DETERMINAZIONE DEL DIRIGENTE SERVIZIO VIA/VINCA 12 aprile 2024, n. 158

**[ID VIP 8268] - Parco agrivoltaico di potenza elettrica complessiva pari a 19,42 MW e delle relative opere di connessione alla RTN, da realizzare nel Comune di Santeramo in Colle (BA) in località "Contrada Balzarana". Istanza per il rilascio del Provvedimento di VIA statale ex art. 27 del D.lgs. n. 152/2006 e ss.mm. ii. Proponente: GIT Fiori di Italia s.r.l.**

Relazione tecnica a supporto dell'istruttoria sul progetto  
**ID\_VIP 8268**

Tipologia di progetto: Agrivoltaico  
Potenza: 19,42 MW  
Ubicazione: Santeramo in Colle (BA)  
Proponente: GIT Fiori di Italia S.r.l.

Figura 10: Particolare dell’area con segnalazioni della Carta dei Beni con buffer di 100 m e le particelle interessate dall’impianto

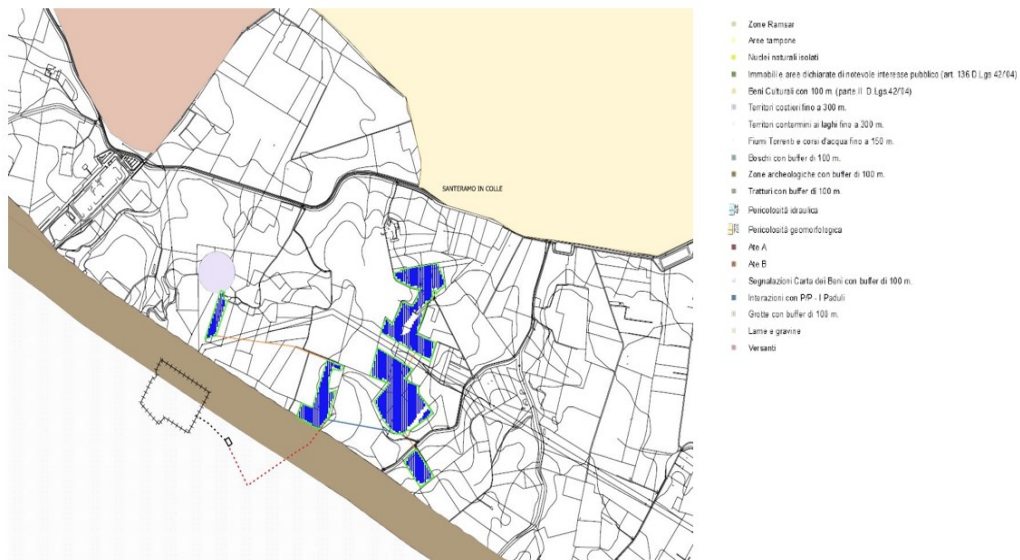
Risulta che l’area con vincolo di Segnalazione della Carta dei Beni con buffer di 100 m sfiora parte dell’impianto relativa al campo 1. L’impianto si estende solo su parte della particella 107.
